ул. М. САВИЦКОГО, 22 (вост. фасада со стороны ул. Савицкого)

Фасад в осн. А-В. Цветовое решение ИЮЮ "Восток Аспира" №1000

Экспериментальный многофункциональный комплекс «Минск-Мир». Проект застройки: 15-я очередь строительства.

Жилой дом №30.5 по э/п	С	18	Листов
Фасад в осях 25-1 Цветовое решение	ИООО «Дана Астро»

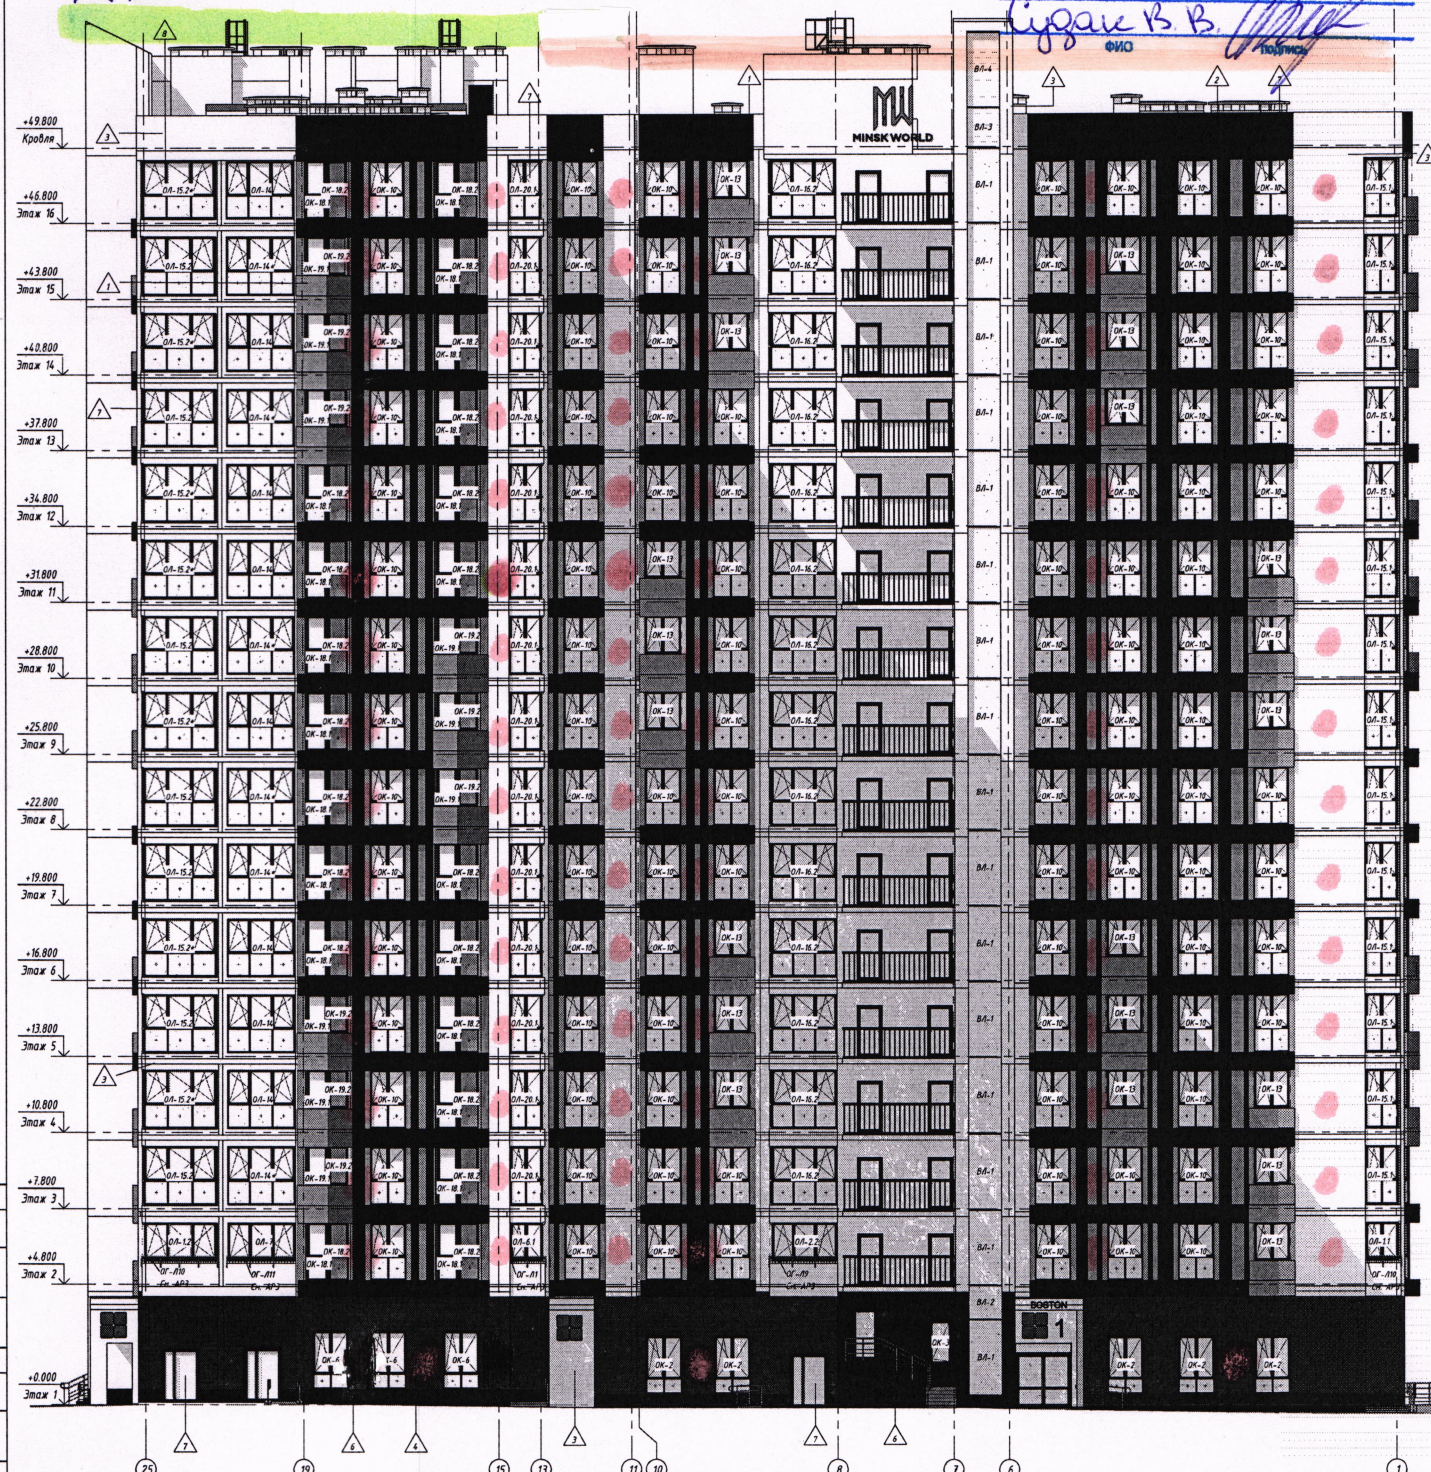
Установка кондиционера в заявленном месте с обязательным устройством отвода конденсата во внутриквартирную систему канализации и закрытием внешнего блока перфорированным экраном в цвет фасада жилого дома
